**Контрольная форма обследования доступности для инвалидов и МГН важнейших объектов и услуг социальной инфраструктуры.**

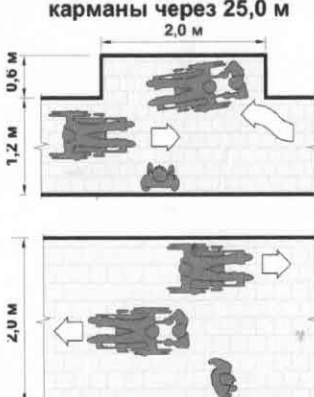
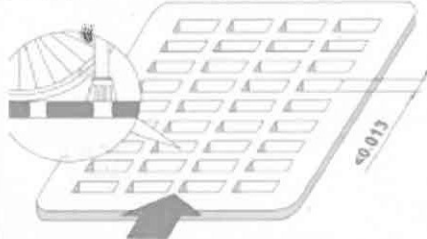
1.1.	На входе/въезде на участок прилегающей к объекту территории размещена доступная для МГН, в том числе инвалидов колясочником информация о схеме движения автотранспорта и инвалидов по территории.	<input type="checkbox"/> Да <input checked="" type="checkbox"/> Нет Осмотр. Наличие доступной схемы, информации		<div style="text-align: right;">N1</div>  <div style="text-align: right;">N2</div>	<ul style="list-style-type: none"> <li>- Разместить</li> <li>- Сделать доступной</li> </ul>

1.2.	Есть ли хотя бы один маршрут от пункта прибытия (парковка, зона высадки пассажиров, тротуары и остановки общественного транспорта), который не требует использования сходней (трапа)?	<input type="checkbox"/> Да <input checked="" type="checkbox"/> Нет

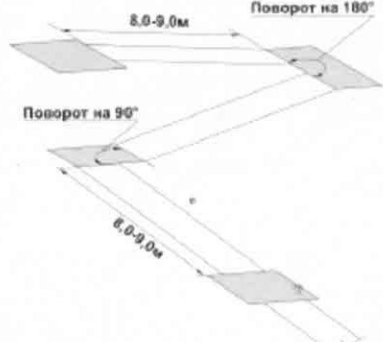
1.8.	Выделены ли проходы на доступных местах цветом, чтобы исключить возможность парковки на них?	<input type="checkbox"/> Да <input checked="" type="checkbox"/> Нет Осмотр:	 <p>Окрашенный проход</p>		Обозначить проходы цветом.  Цвет и маркировка стоянки должна соответствовать требованиям нормативных документов.
1.9.	Уклоны в доступных парковках и проходах между ними менее 1:50	<input checked="" type="checkbox"/> Да <input type="checkbox"/> Нет Измерение:	 <p>Поперечный уклон &lt; 1:50</p>		
1.10.	Примыкают ли проходы со стороны стоянки к доступному маршруту движения?	<input checked="" type="checkbox"/> Да <input type="checkbox"/> Нет Осмотр:		 <p>16</p>	Создать доступный маршрут или перенести доступные парковки

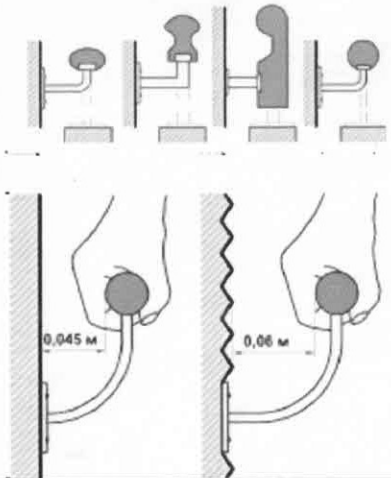
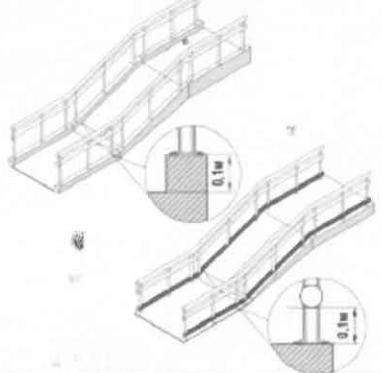
1.14.	Ширина доступного маршрута минимум 0.9 м.	<input checked="" type="checkbox"/> Да <input type="checkbox"/> Нет Измерение:	 <p>900 мм мин</p>		
1.15.	Ширина пешеходного пути с учетом встречного движения инвалидов на креслах-колясках должна быть не менее 2,0 м, В условиях сложившейся застройки допускается в пределах прямой видимости снижать ширину пути движения до 1,2 м с карманами для разворота размером не менее 2м	<input checked="" type="checkbox"/> Да <input type="checkbox"/> Нет Измерение:	 <p>карманы через 25,0 м 2,0 м</p> <p>0,6 м</p> <p>1,2 м</p> <p>2,0 м</p> <p>4,0 м</p>		
1.16.	Ширина просветов ячеек не должна превышать 0,015 м. Предпочтительно применение решеток с ромбовидными или квадратными ячейками	<input type="checkbox"/> Да <input checked="" type="checkbox"/> Нет Измерение:	 <p>0,015</p> <p>направление движения</p>	отсутствует

1.17.	Продольный уклон пути движения, не должен превышать 5%.	<input type="checkbox"/> Да <input checked="" type="checkbox"/> Нет Измерение:			Уклон не должен быть меньше 1:20; Если уклон более чем 5% необходимо предусмотреть защитные устройства (поручни)
1.18.	Поперечный уклон пути движения - 1-2%	<input type="checkbox"/> Да <input checked="" type="checkbox"/> Нет Измерение:			Снижение градуса уклона до 1-2% максимум
1.19.	Если маршрут пересекает бордюр, есть ли там пандус?	<input type="checkbox"/> Да <input checked="" type="checkbox"/> Нет Осмотр:		 NB	Оборудовать пандусы на маршруте, пересекающих бордюры

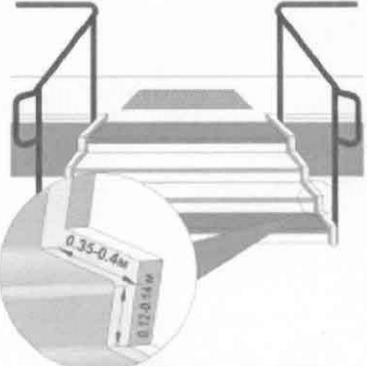
1.20.	Уклон съезда с тротуара не более 1:12, до 1:10 на протяжении не более 10 м	<input type="checkbox"/> Да <input checked="" type="checkbox"/> Нет Измерение:		Пандус отсутствует

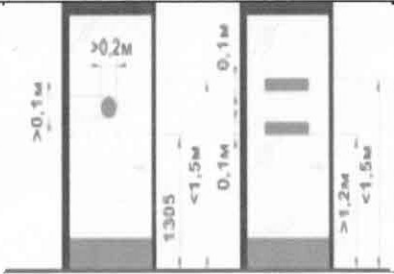
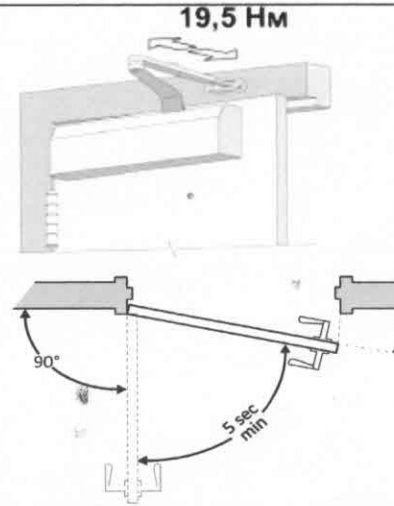
1.29.	Для открытых лестниц – ширина проступей и высота подступенка должна быть от 0,35 до 0,4 м, от 0,12 до 0,15 м.	<input type="checkbox"/> Да <input checked="" type="checkbox"/> Нет Измерение:		 <p>Подступеньки разных размеров</p>	Привести в соответствие с требованиями
1.30.	Марш открытой лестницы не должен быть менее трех ступеней и не должен превышать 12 ступеней. Недопустимо применение одиночных ступеней, которые должны заменяться пандусами.	<input checked="" type="checkbox"/> Да <input type="checkbox"/> Нет Измерение:

1.31.	<p>Расстояние между поручнями открытой лестницы не менее 1,0 м .</p>	<p><input checked="" type="checkbox"/> Да  <input type="checkbox"/> Нет  Измерение:</p>			
1.32.	<p>Крайние ступени лестничных маршей выделены цветом или фактурой.</p> <p>Перед открытой лестницей предупредительные тактильные полосы за 0,8 – 0,9 м шириной 0,3 – 0,5 м .</p>	<p><input type="checkbox"/> Да  <input checked="" type="checkbox"/> Нет  Осмотр:</p> <p><input type="checkbox"/> Да  <input checked="" type="checkbox"/> Нет  Измерение:</p>			<p>Привести в соответствие</p> <p>Привести в соответствие</p>

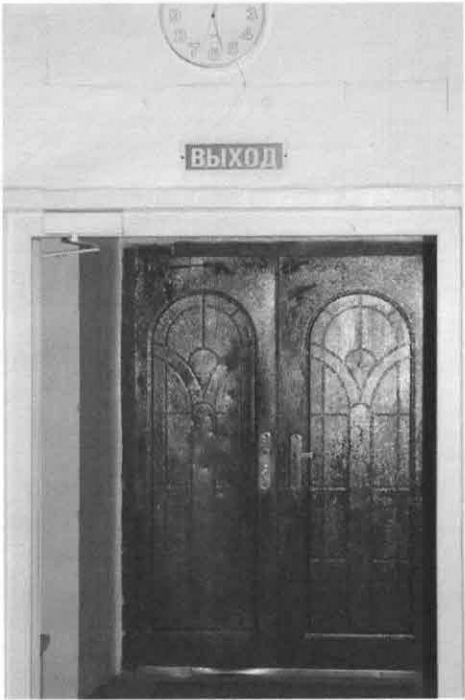
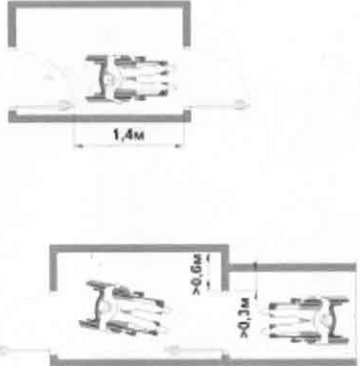
Входы в здание					
1.33.	Доступен ли главный вход в здание?	<input type="checkbox"/> Да <input checked="" type="checkbox"/> Нет Осмотр:		 <i>N13</i>	Сделать вход доступным
1.34.	Если главный вход недоступен, имеется ли другой доступный вход?	<input type="checkbox"/> Да <input checked="" type="checkbox"/> Нет Осмотр:		 <i>N14</i>	Сделать входы доступными
1.35.	Оборудованы ли доступные входы знаками доступности?	<input type="checkbox"/> Да <input checked="" type="checkbox"/> Нет Осмотр:		 <i>N15</i>	Привести в соответствие

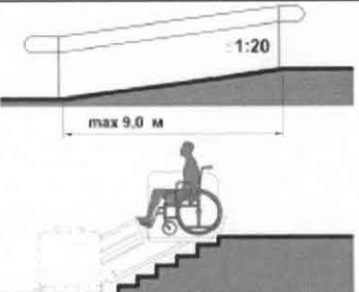
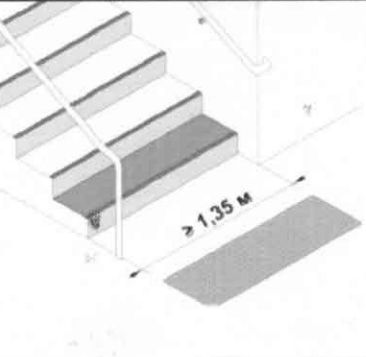
2.5.	<p>Ширина при движении кресла-коляски: в одном направлении - не менее 1,5м;</p> <p>при встречном движении – не менее 1,8 м.</p>	<p><input checked="" type="checkbox"/> Да <input type="checkbox"/> Нет Измерение:</p> <p><input type="checkbox"/> Да <input checked="" type="checkbox"/> Нет Измерение:</p>	 	 <p>N24</p>  <p>N25</p>	
------	---	---	---	---	--

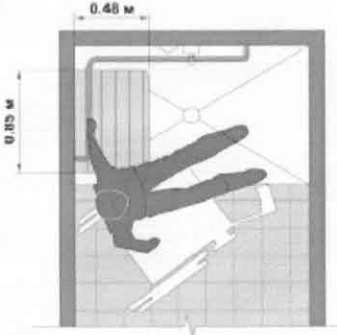
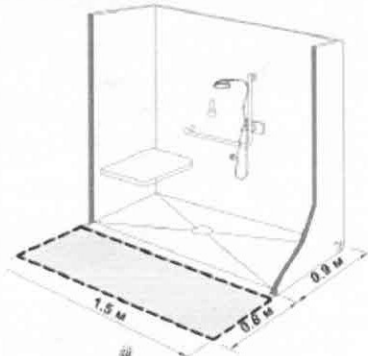
2.51.	<p>Оборудование индукционной петлей мест обслуживания инвалидов по слуху.</p> <p>Наличие пиктограммы, подтверждающей доступность мест обслуживания инвалидам со слуховым аппаратом.</p>	<input type="checkbox"/> Да <input checked="" type="checkbox"/> Нет Осмотр:			Обеспечить выполнение требований
<b>3. Санитарно-бытовые помещения.</b>					
3.1.	<p>Специально оборудованные для МГН места во всех зданиях, где имеются санитарно-бытовые помещения.</p>	<input type="checkbox"/> Да <input checked="" type="checkbox"/> Нет Осмотр:		Отсутствует оборудование	Обеспечить выполнение требований
3.2.	<p>В общем количестве кабин уборных общественных и производственных зданий доля доступных для МГН кабин должна составлять 7%, но не менее.</p>	<input type="checkbox"/> Да <input checked="" type="checkbox"/> Нет Осмотр:		 <p style="text-align: right;">N35</p>	Сделать хотя бы один доступный туалет.

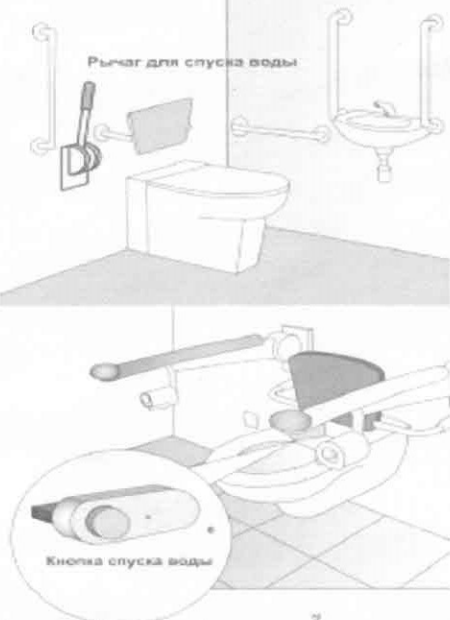
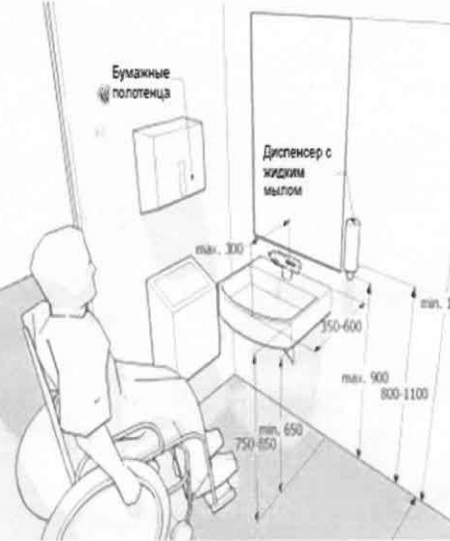
3.6.	<p>В универсальной кабине и других санитарно-бытовых помещениях, предназначенных для пользования всеми категориями граждан, в том числе инвалидов, следует предусматривать возможность установки откидных опорных поручней, штанг, поворотных или откидных сидений.</p>	<input type="checkbox"/> Да <input checked="" type="checkbox"/> Нет Осмотр:	<p>Закладные детали в перегородках          Инсталляция (несущий каркас)          Несущая стена</p> 	 <p style="text-align: right;">№38</p>	Привести в соответствие с требованиями
3.7.	<p>Размеры универсальной кабины в плане не менее, м : ширина – 2,2, глубина – 2,25 м.</p>	<input type="checkbox"/> Да <input checked="" type="checkbox"/> Нет Измерение:		 <p style="text-align: right;">№39</p>	Привести в соответствие с требованиями
